**Avis de la Mission régionale d'autorité environnementale
de la région Nouvelle-Aquitaine
sur le projet de parc photovoltaïque au sol d'une emprise de 9,6 ha
environ sur la commune de Coulonges-Thouarsais (79)**

n°MRAe 2019APNA153

dossier P-2019-8894

Localisation du projet : Coulonges-Thouarsais (79)
Maître(s) d'ouvrage(s) : SEUR LA LOGE
Avis émis à la demande de l'Autorité décisionnaire : Préfet des Deux-Sèvres
en date du : 12 septembre 2019
dans le cadre de la procédure d'autorisation : Permis de construire
l'Agence régionale de santé et le Préfet de département au titre de ses attributions dans le domaine de l'environnement ayant été consultés.

Plan de masse du projet (source : compléments apportés au dossier en août 2019) :

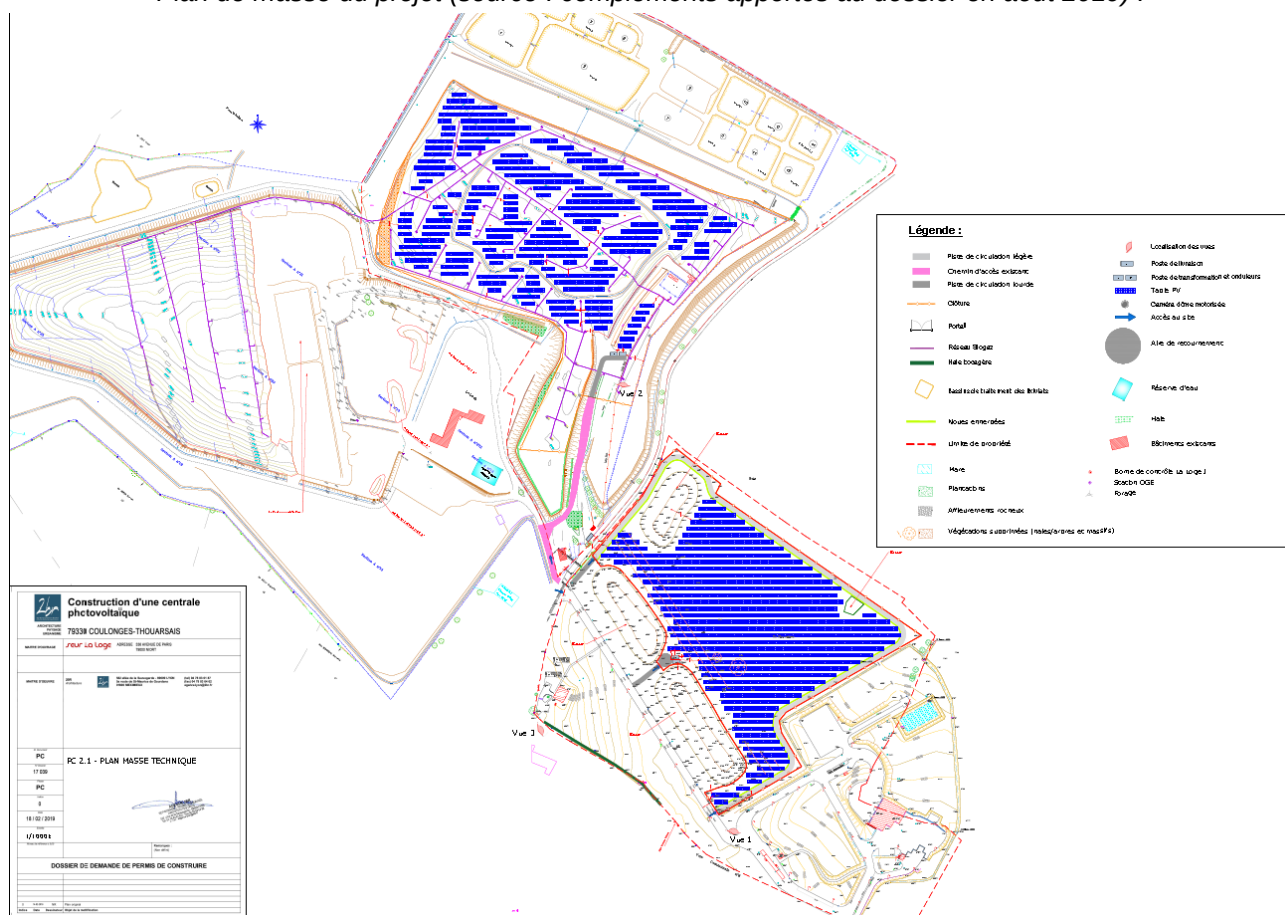
La MRAe recommande au maître d'ouvrage de s'assurer que ni le poids des locaux techniques (poste de transformation et onduleur prévus au sud de la Loge 1), ni les terrassements nécessaires à leur implantation, ne créent de fragilité au niveau des casiers de déchets enfouis avant la mise en œuvre des travaux. Elle recommande en outre une vigilance particulière quant au respect de l'intégrité du réseau de biogaz en phase de chantier.

Par ailleurs, la MRAe rappelle que la préservation du dôme de déchets et l'articulation du projet avec le suivi de l'ICPE prévu jusqu'en 2037 sont des enjeux forts du projet. À ce titre, il conviendra de s'assurer avant travaux que la pose de la clôture et du portail au niveau du site de la Loge 1 permettra d'assurer la préservation du dôme et l'accès au site par les services de secours et ceux de maintenance du réseau de biogaz. Ces enjeux devront également être pris en compte dans le choix de l'emplacement de la base vie⁷.

Habitats naturels impactés. Extrait du dossier : page 139 de l'étude d'impact

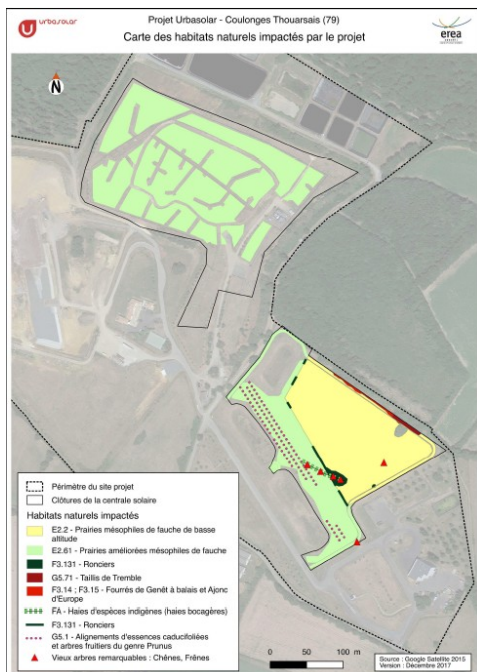
Près de 2 ha de prairies mésophiles de fauche de basse altitude seront ainsi impactés (en jaune sur l'illustration reprise ci-dessus). Ces dernières sont qualifiées de milieux de faible importance écologique (prairies fauchées à plusieurs reprises chaque année, page 141 de l'étude d'impact).

La MRAe demande à ce que la qualification d'enjeu des prairies mésophiles de fauche de la Loge 3 soit réexaminée, compte-tenu de la classification de ces prairies en habitat d'intérêt communautaire.
